OSSERVAZIONE N. 1 : AREA dell'IMPIANTO EOLICO NON IDONEA ai sensi dell'art. 20 com. 8 lettera c quater del Decreto Legislativo n. 199/2021 e ss.mm.ii.

La NON IDONEITA' dell'area in cui è progettato l'impianto eolico industriale denominato “REMPILLO”.

OSSERVAZIONE N. 2: NON CORRETTO INSERIMENTO dell’IMPIANTO EOLICO “REMPILLO” nel PAESAGGIO, sul TERRITORIO e CUMULO con altri IMPIANTI FER (eolico, fotovoltaico, agrivoltaico e geotermico).

OSSERVAZIONE N. 4: sullo Studio di Valutazione di Incidenza ambientale riguardante il progetto di *"Parco eolico in località Rempillo e opere connesse nel comune di Pitigliano (GR) preparato per Sorgenia Renewables srl* (Doc. No. P23028-A-RL-00_AL-03).

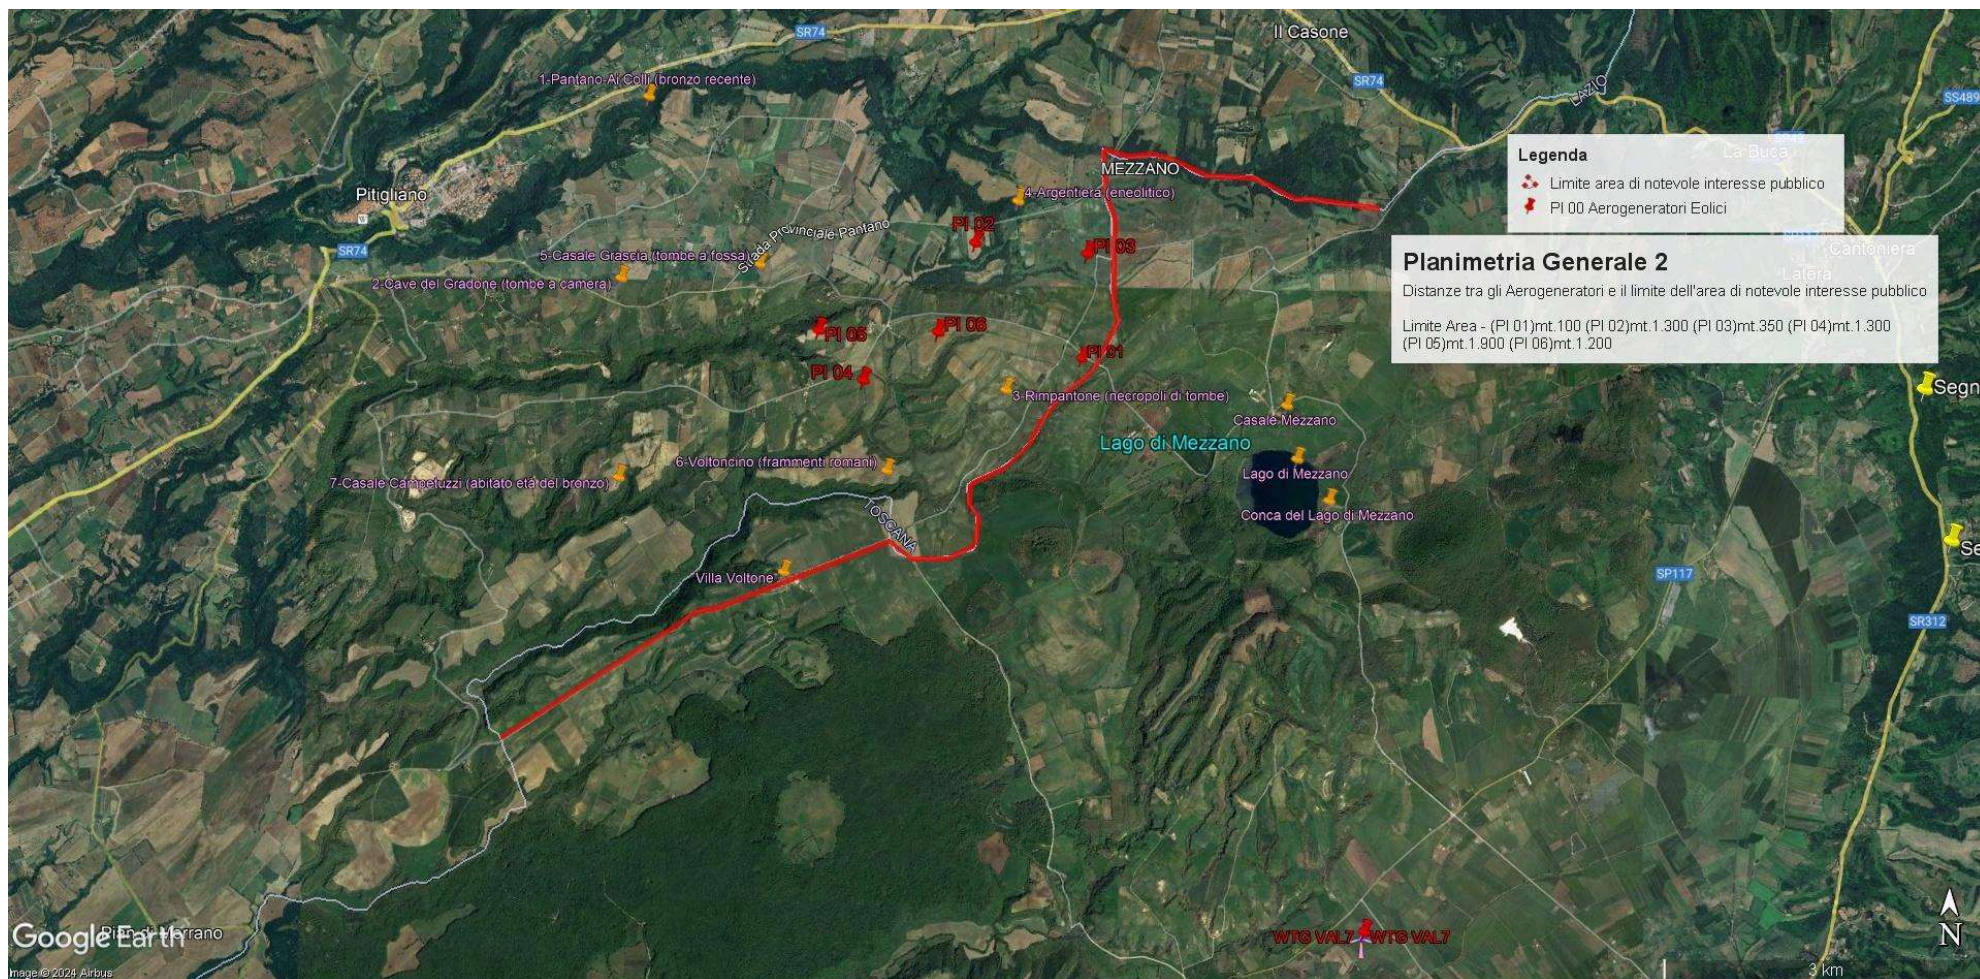
Alla luce del combinato disposto dal "vincolo sul patrimonio paesaggistico (artt. 136 e ss. e 142 del decreto legislativo n. 42/2004 e ss.mm.ii.) e sui beni culturali" (artt. 10 e ss. del decreto legislativo n. 42/2004 e ss.mm.ii.) e dal comma 8 lettera c-quarter del D.Lgs 191/2021 e ss.mm.ii si evince che, ad oggi, le aree in cui sono previsti gli insediamenti dei sei aerogeneratori dell'impianto eolico denominato "Rempillo" non sono idonee perché ricadono tutte all'interno della fascia di rispetto dei **beni paesaggistici di notevole interesse pubblico denominati "Conca del Lago di Mezzano e territorio circostante" (D.M. 22.05.1976)** comprendente anche il **vincolo "Selva del Lamone" (D.M. 22.05.1984)** tutelati dall'**art. 136 del Codice del Beni Culturali e del Paesaggio** e in particolare un aerogeneratori (P01) è a 100 metri dal primo vincolo citato e gli altri cinque compresi in una distanza massima tra 1 km e 2 km (vedi immagine n. 1 dell'ALLEGATO). Nella fascia di rispetto dei 3 km anche la porzione di vincolo rappresentato dalla Selva del Lamone che gode di altre importanti tutele in quanto Riserva Naturale regionale (L. 394/91 e L.R. 29/97), Zona di Protezione speciale (ZPS) insieme ai Monti di Castro collegati tra loro da una Zona di Conservazione Speciale (ZSC), il sistema fluviale Fiume Fiora-Olpeta. La Selva del Lamone oltre il vincolo paesaggistico di notevole interesse pubblico che la rende area non idonea all'installazione degli impianti FER anche nelle sue fasce di rispetto dei 3 km, gode di un'altra tutela che ne rivela l'importanza di area di importanza internazionale per l'avifauna IBA (012) che viene collegata all'altra IBA (099) Lago di Bolsena attraverso la ZPS Caldera di Latera e la ZSC Lago di Mezzano che insieme sono compresi nel vincolo paesaggistico "Conca Lago di Mezzano..." e verranno uniti dal nuovo vincolo paesaggistico "*Ambito paesaggistico, geologico e geomorfologico dell'orlo della caldera di Latera e delle sue pendici interessate dai centri eruttivi periferici*" (si veda a riguardo la proposta pubblicata sul sito del MIC in data 09/08/2023 e

In sintesi, visti l’art. 20 comma 8 lettera c) quater del D.Lgs n 199/2021 e le Linee guida nazionali appena citate, considerato l’enorme impatto dell’impianto eolico industriale denominato “Rempillo” sulla zona paesaggistica di notevole interesse pubblico ben individuata nelle immagini n.1 e n. 2 e sui Beni Culturali evidenziati nell’ immagine n. 3 dell’Allegato alle presenti Osservazioni, per la collocazione delle pale P04 e P05 direttamente all’interno del perimetro di un’area archeologica e per gli impatti anche sull’area intermedia e vasta dei pregiati territori laziali della Tuscia settentrionale e in particolare di quelli del pitiglianese ricco di emergenze agricole, naturalistiche, storiche e archeologiche del periodo etrusco ma non solo, si chiede che venga negata l’autorizzazione all’ insediamento dell’impianto eolico denominato “Rempillo”.

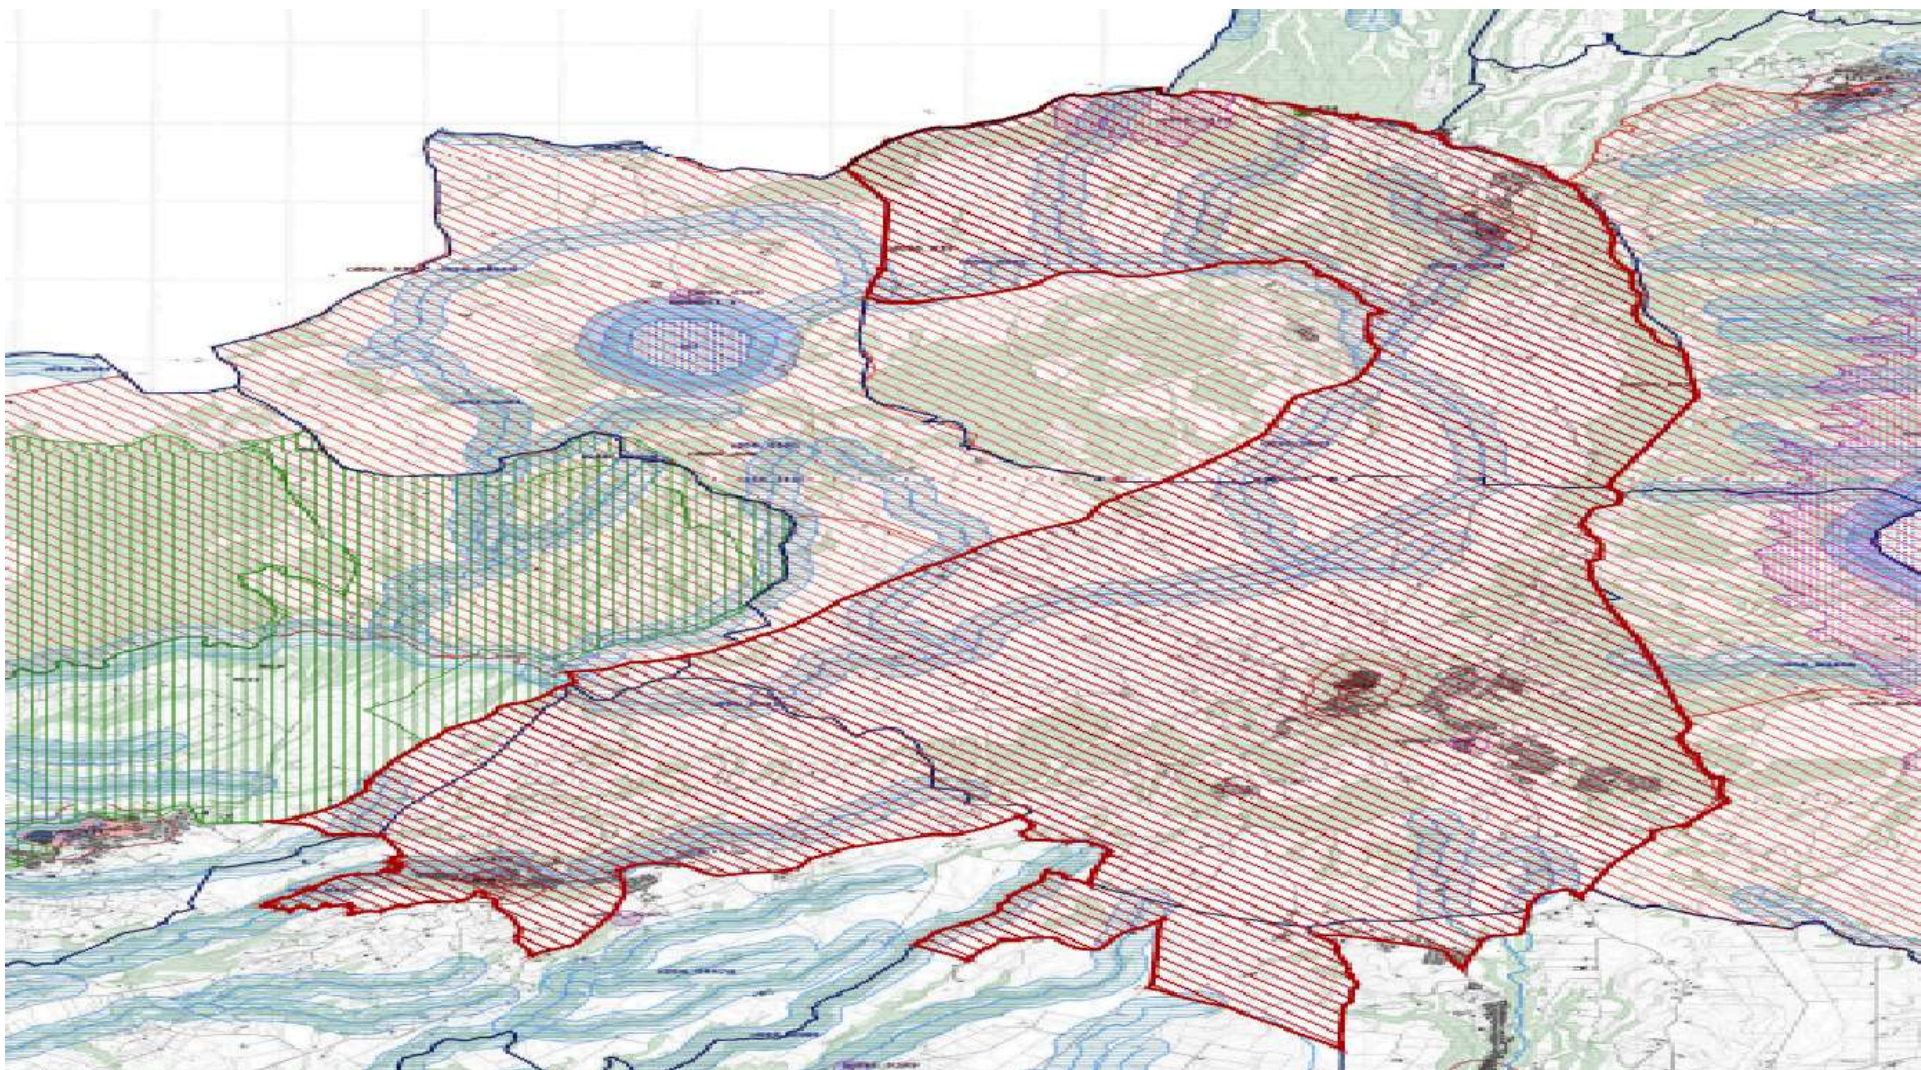
l'immagine n. 2 dell' ALLEGATO) all'area di notevole interesse pubblico "Conca del lago di

Bolsena” (D.M. 24.10.1960). Praticamente una vasta zona che per interesse paesaggistico e naturalistico oltre che storico, archeologico e identitario rappresenta un unicum nel panorama nazionale.

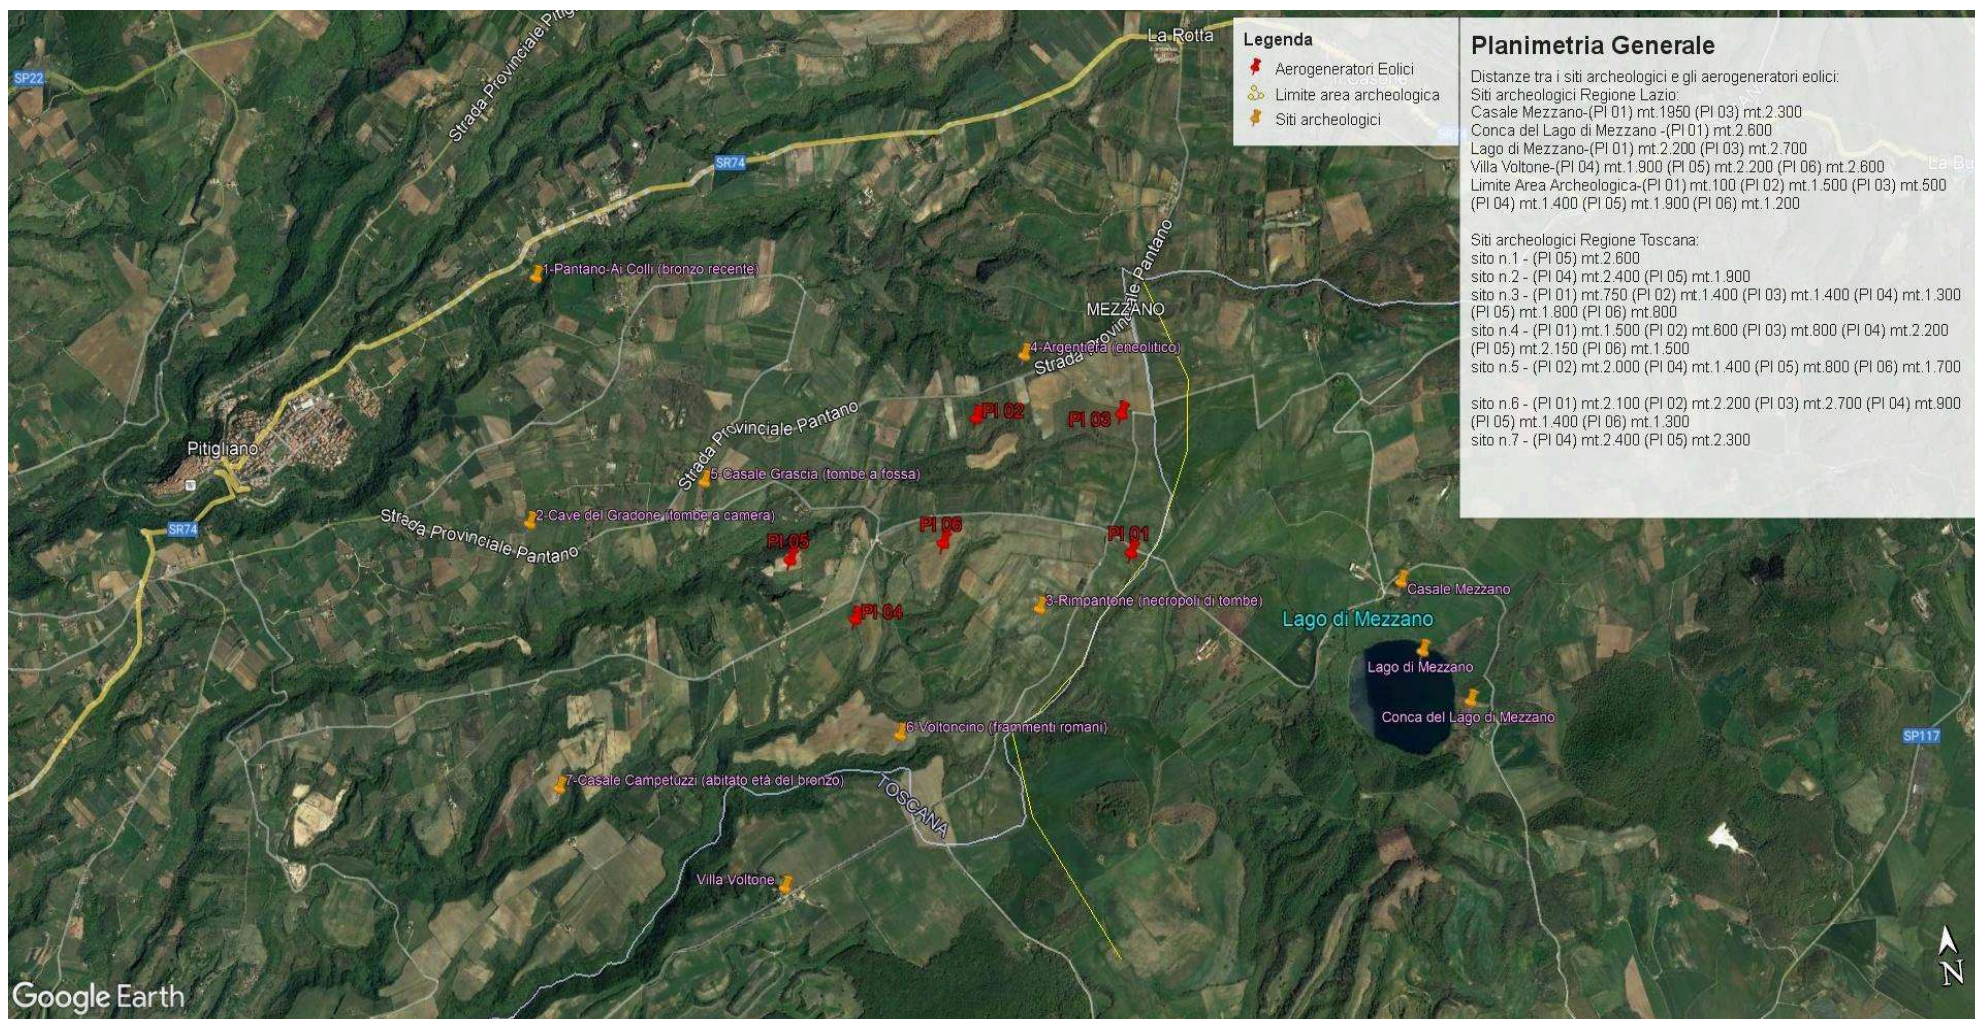
Inoltre, la zona in cui insisterebbe l’impianto eolico industriale Rempillo è compresa nelle fasce di rispetto di 3 km di diversi beni archeologici tutelati dalla parte II del Codice dei Beni Culturali (vedi Allegato, immagine n. 3). Inoltre le pale P04 e P05 ricadono all’interno di un’area archeologica che la Proponente vorrebbe cancellare per il semplice fatto che non è riportata nel documento regionale ma nel documento provinciale come meglio dettagliato nell’Osservazione n. 5. Alla luce di quanto documentato appare chiaro quindi che la collocazione dell’impianto non ha tenuto conto alcuno dei vincoli dell’area nella quale è stato progettato e l’inserimento dell’impianto eolico nel paesaggio e sul territorio non è corretto (Allegato IV delle Linee guida nazionali di cui al D.M dello Sviluppo economico del 10.09.2010).

Immagine n. 4 Situazione di saturazione da impianti FER nella provincia di Viterbo. Non sono riportati gli impianti fotovoltaici e agrivoltaici che hanno inciso per buona parte nel cumulo di impianti FER per superare già nel 2023 gli obiettivi del PNIEC assegnati alla Regione Lazio per il 20230.

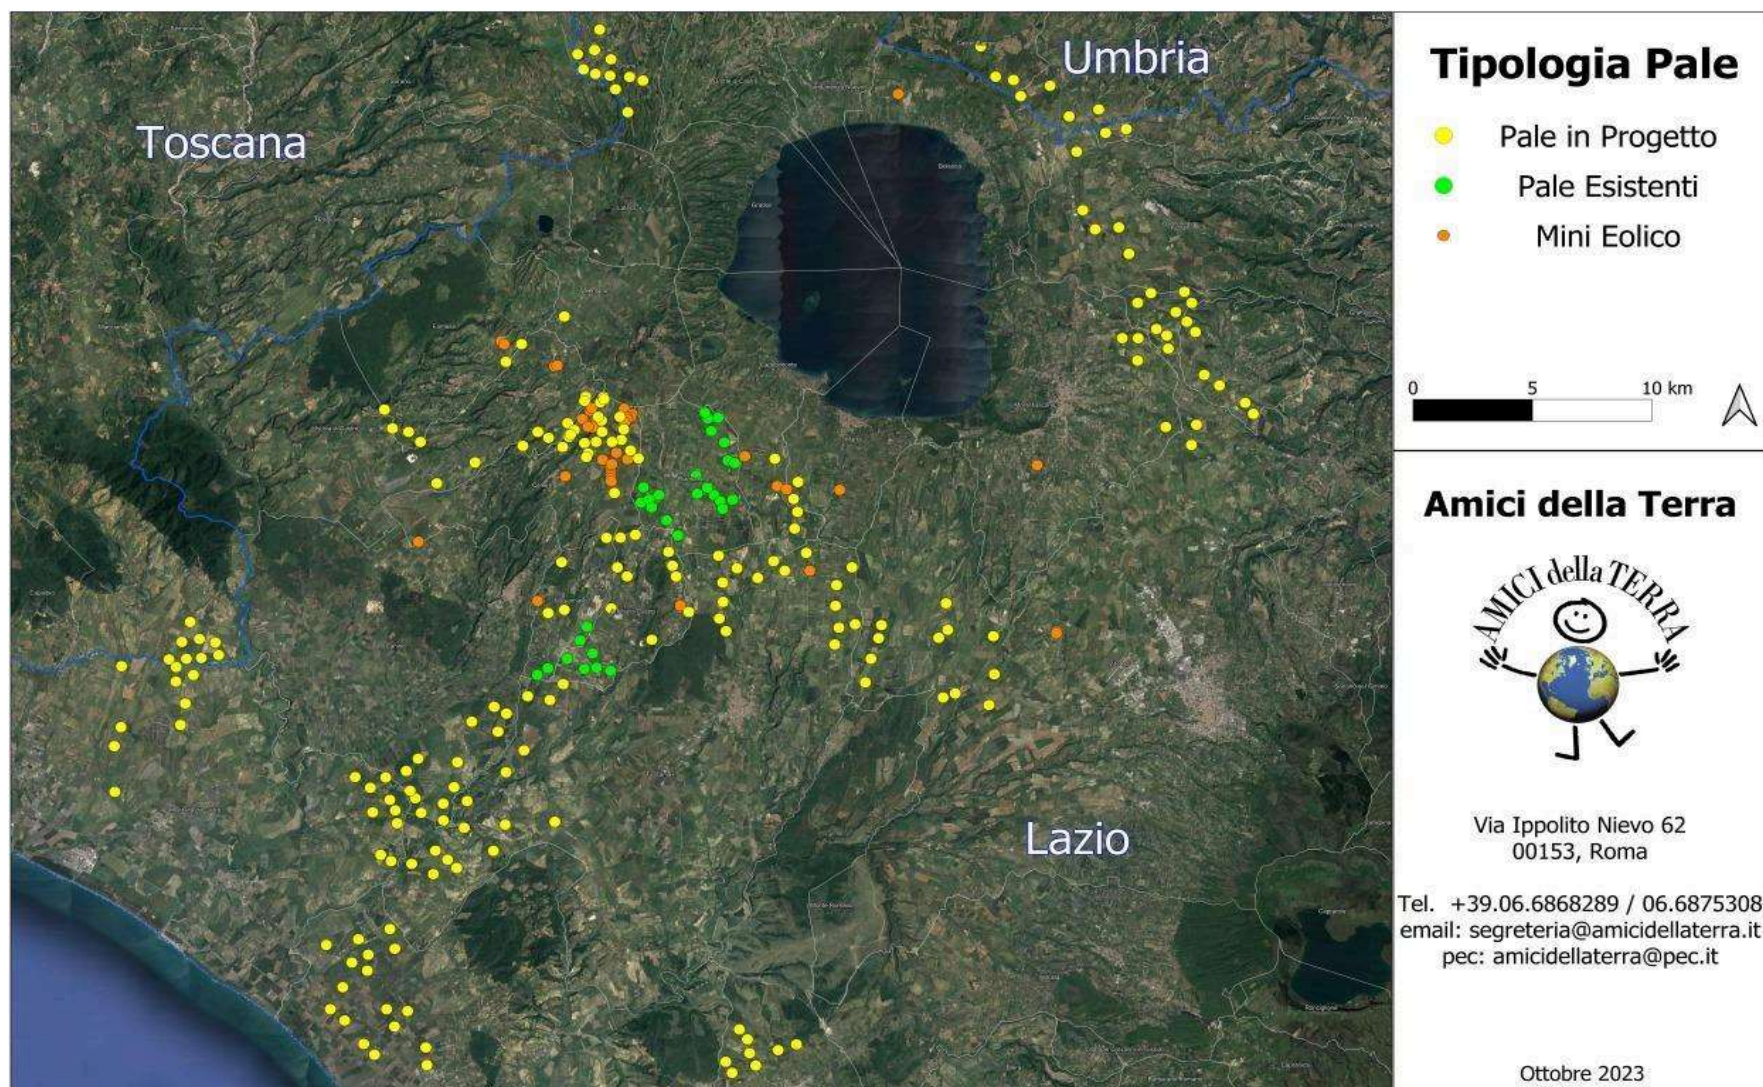
nn. 1 e 2 e crea anche degli impatti negativi anche sui beni naturalistici come verrà dettagliato nell'Osservazione n. 4. Inoltre andrebbe a sommarsi al già enorme cumulo di impianti eolici e fotovoltaici e geotermici che già creano una elevata criticità ambientale nella provincia di Viterbo e interferiscono anche con il territorio toscano come si può vedere dalle immagini nn. 4 e 5 dell'Allegato n. 1.
